Tittutveien 11, Oslo Kommune

Områdestabilitetsvurdering

Uavhengig kontroll geoteknikk

Kontroll iht. NVE veileder 1/2019

Bilde 2.1 Tiltaksområdet (rød sirkel) ligger innenfor kvikkleirefaresonen «1795 Tittutveien». Kilde: Referanse [2].

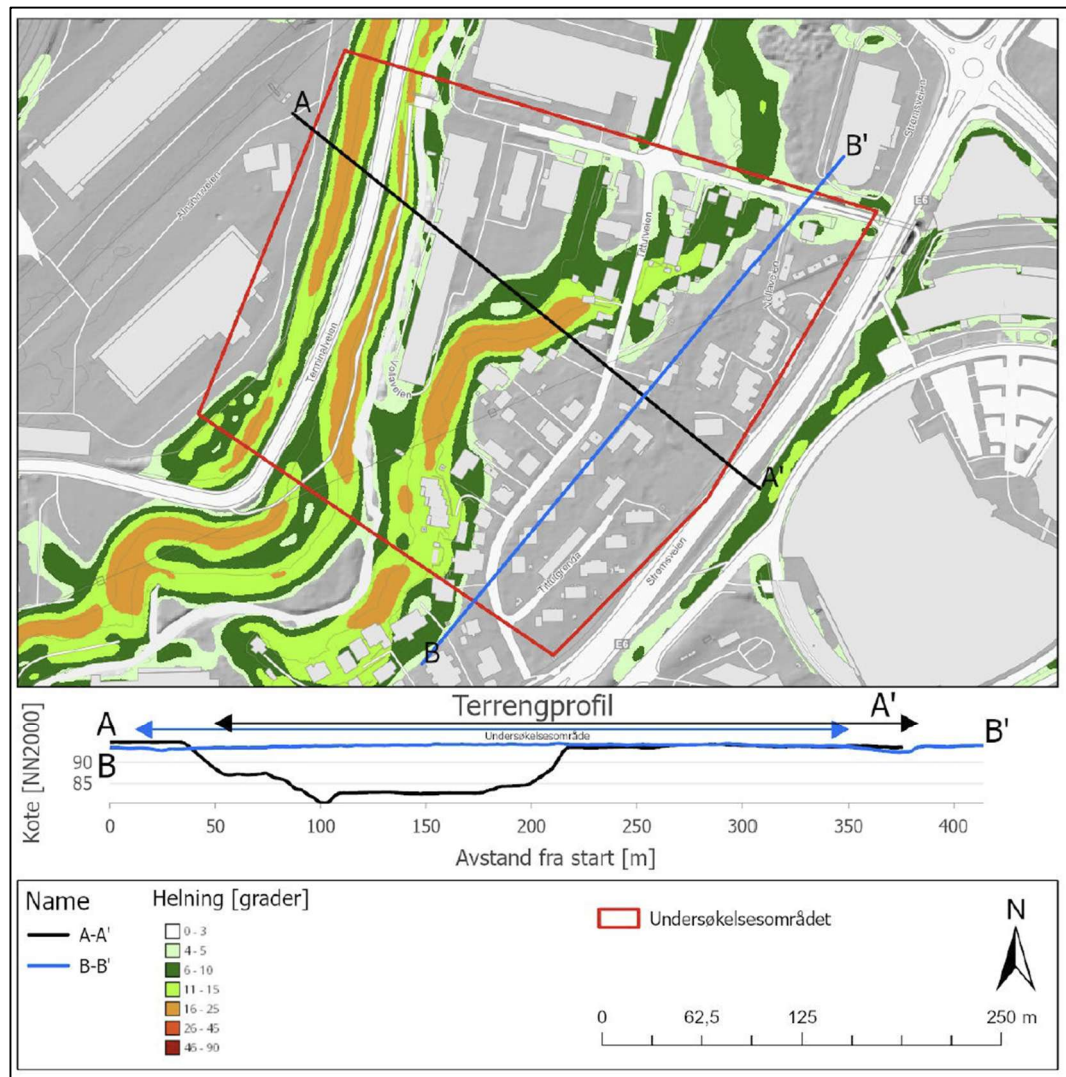
Tiltaksområdet ligger innenfor den registrerte kvikkleirefaresonen «1795 Tittutveien», se kart i bilde 2.1. Sonen er et løснеområde registrert med faregrad «lav», konsekvensklasse «meget alvorlig» og risikoklasse 3.

Bilde 2.2

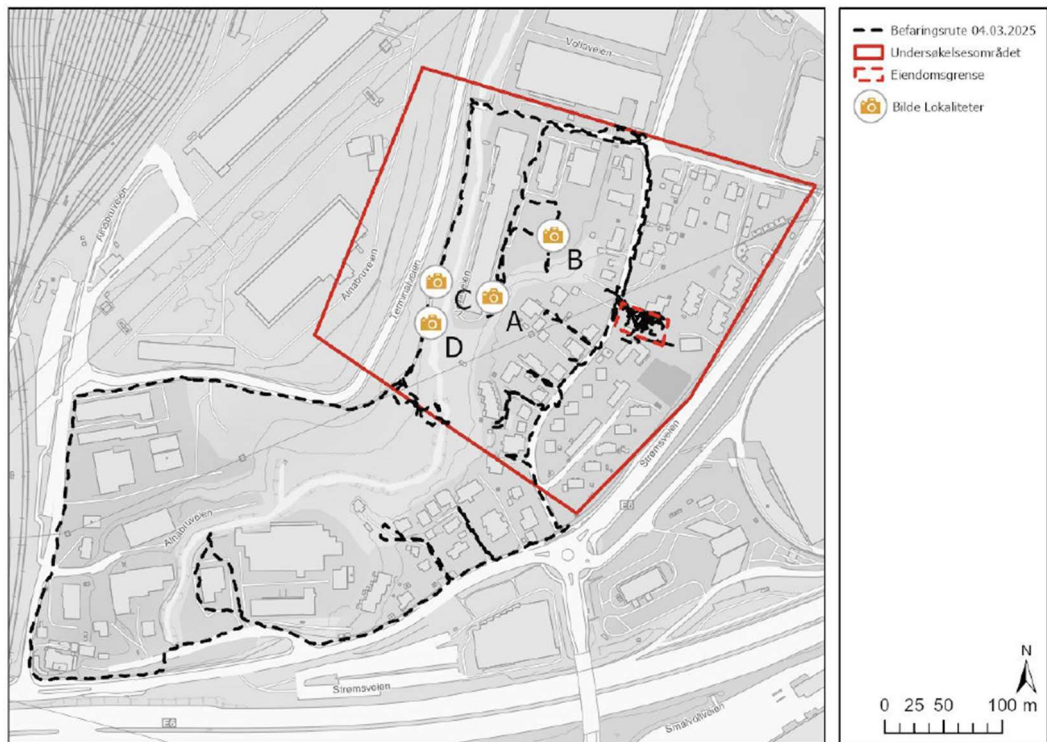
Terrenget på tiltaksområdet er relativt flatt på ca. kote +90 moh. Ca. 45 m nordvest for tiltaksområdet faller terrenget med en helning på ca. 1:2 mot Alnaelva. Selve elva er ca. 150 m fra tomten. WSP AS velger snitt A-A' som mest kritisk for områdestabiliteten.

VSO Consulting er enig med valg av kritisk skråning og beregningsnitt.

Bilde 2.3 Befaringsrute. Kilde: Referanse [2].

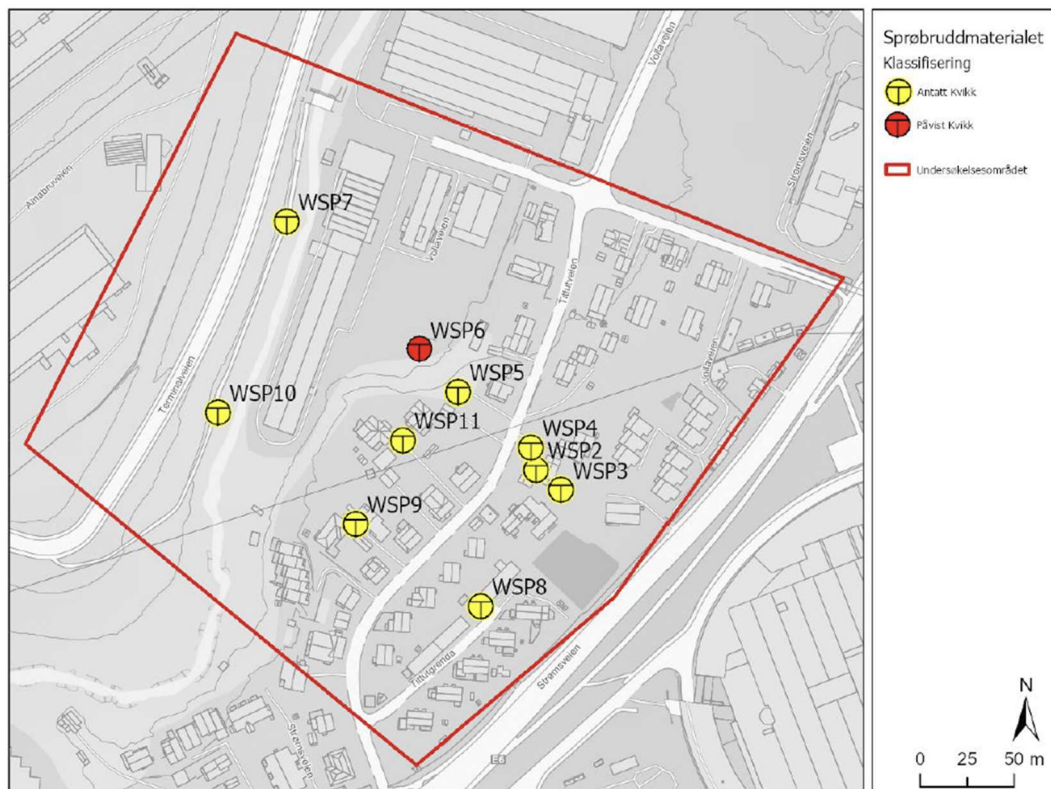
Tiltaksområdet ble befart av WSP og det er dokumentert observasjoner ved befaringen. Befaringsrute er vist på bilde 2.3.

VSO vurderer at omfang av befaringen er tilstrekkelig for vurdering av terreng, grunn- og erosjonsforhold i tiltaksområdet og nærliggende områder.

Bilde 2.4 Utførte grunnundersøkelse. Kilde: Referanse [2].

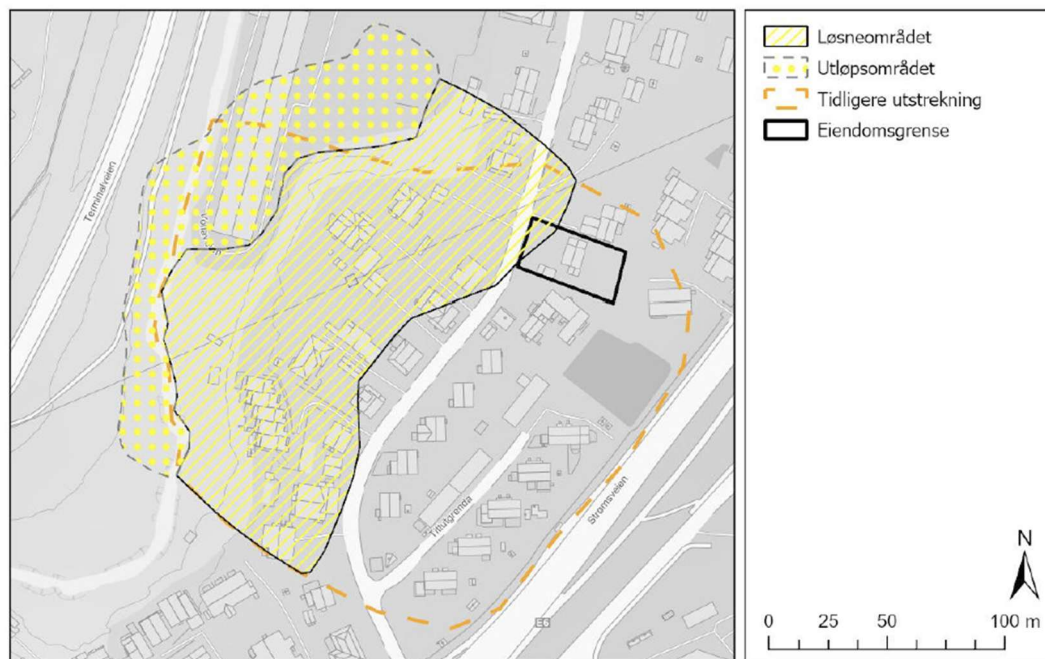
Grunnforholdene kan beskrives som et topp lag fyllmasse/dyrket mark over leire og ned til berg. Fra kote + 67 og ned til berg er det påvist/tolket kvikkleire i hele undersøkelsesområdet. Dybde til berg er varierende fra 30 til 45 m. Grunnvannstand er antatt å ligge på kote + 92,9 moh. WSP AS har også tatt hensyn til tidligere undersøkelser som er tilgjengelige i NADAG.

VSO Consulting vurderer de utførte grunnundersøkelsene som tilstrekkelige for å utføre stabilitetsvurderinger for tiltaket.

Bilde 2.5 Revidert løsne- og utløpsområdet. Kilde: Referanse [2].

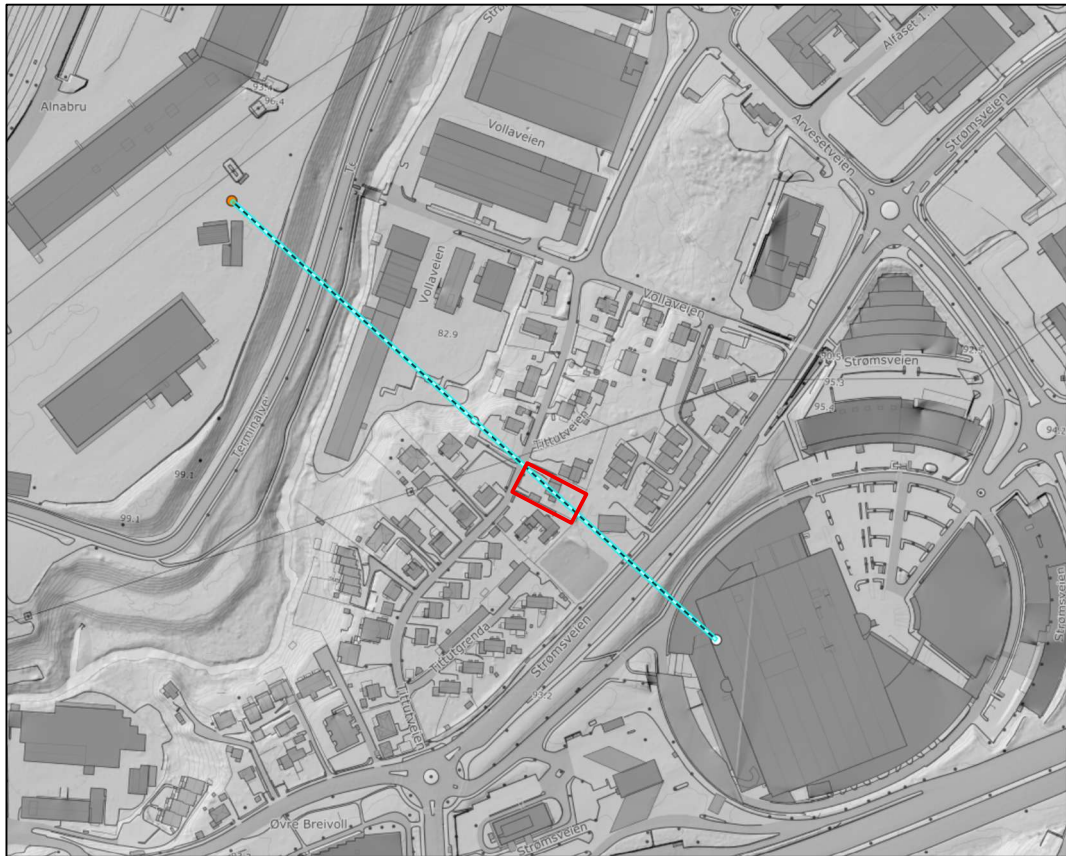
Eksisterende faresonene (løsne- og utløpsområdet) som ble avgrenset i 2011 er revidert. Nye avgrensing ta utgangspunkt i NVEs veileder 1/2019 hvor maksimalt teoretisk løsneområde for rotasjonsskred med lengden lik $L < 5 \times H$, hvor H er total høyden av skråningen (14 m); og utløpsområde for flakskred eller rotasjonsskred har maksimal utløpslengde $Lu=0,5 \times L$, der L er lengden på løsneområdet. Størrelsen av faresonen er derfor noe redusert.

VSO Consulting er enig med vurderingene om aktuelle skredmekanisme og avgrensing av faresonene.

Bilde 2.7 Kritisk snitt og avstand av eiendomsgrense fra skråningstopp. Kilde:
<https://hoydedata.no/LaserInnsyn2/>

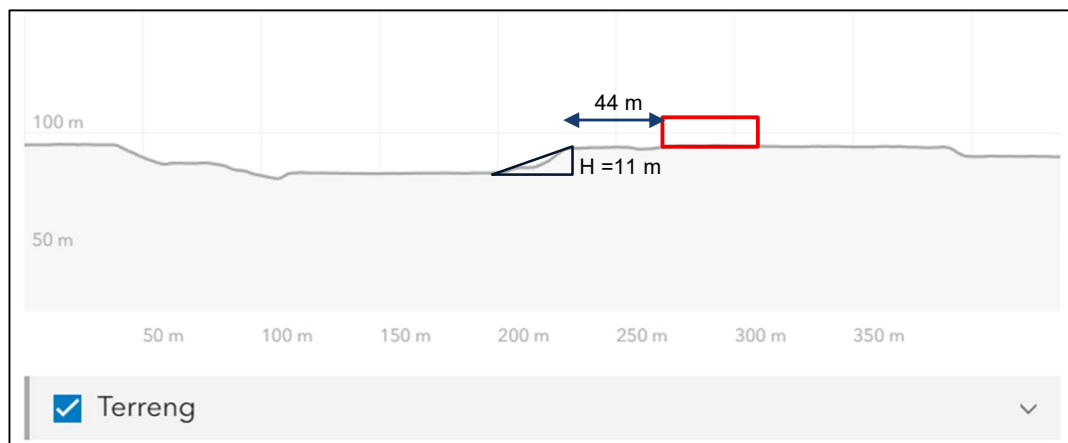
WSP beregner at planlagt tiltak ligger 40 m fra skråningstopp i kritisk snitt A – A' og total skråningshøyde er 14 m. Influensområdet fra skråningstopp: $2H=2\text{ m} \times 14\text{ m}=28\text{ m}$

VSO har tatt en kontroll sjekk på www.hoydedata.no og er enig WSP at tiltaket ligger utenfor influensområdet til skråningen.

Bilde 2.7 Jordparameter benyttet av WSP. Kilde: Referanse [2].

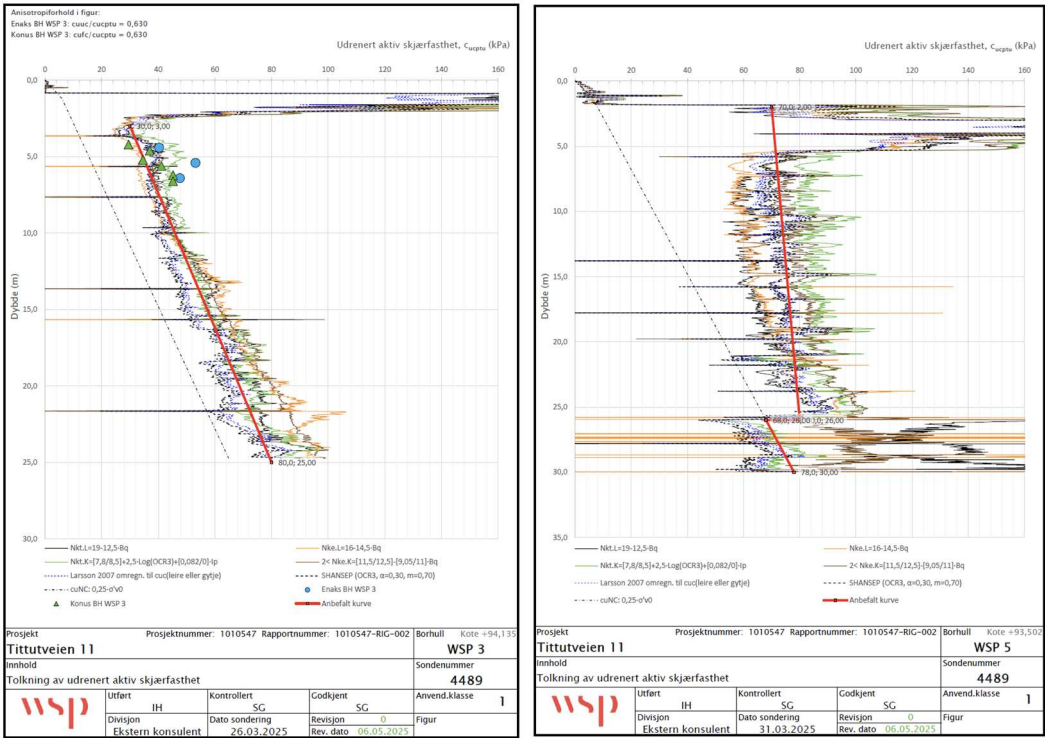
VSO vurderer at benyttet lagdeling og jordparametere er i henhold til utførte grunnundersøkelser og konservative estimering av erfaringsverdier
